VYSVĚTLENÍ, ZMĚNA NEBO DOPLNĚNÍ ZADÁVACÍ DOKUMENTACE č. 3

VYUŽITÍ ODPADNÍHO TEPLA Z PECE – BOROVANY

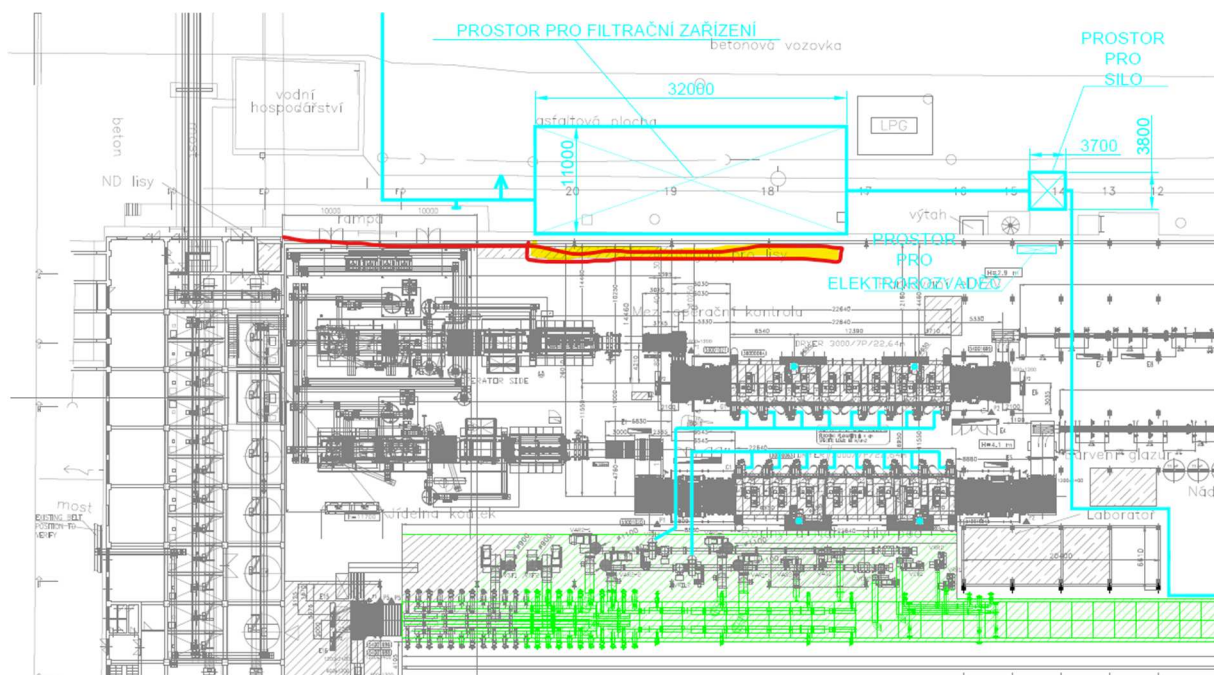
V zadávací dokumentaci chybí jakékoliv informace o napájení elektrickou energií. Jaká je napěťová úroveň místní sítě? Je důležité pro návrh motoru ventilátoru a ostatních spotřebičů. Chybí uvedení hranice dodávky pro silovou kabeláž. Prosíme, uveďte do výkresu, kde je připojovací místo díla.

- Napětí 400 V
- Hranice je dána distribučním rozvaděčem. Zadavatel si zajistí elektro přívod z trafostanice až k distribučnímu rozvaděči technologie.
- Připojovací místo bude v distribučním rozvaděči, který chceme umístit v hale poblíž dodané technologie. Distribuční rozvaděče nesmí bránit technologii ostatních dodavatelů a nesmí zasahovat do dopravních koridorů. Ve fotografii vyznačena žlutě navrhovaná oblast pro umístění rozvaděče. Červeně vyznačena plánovaná trasa přívodu.
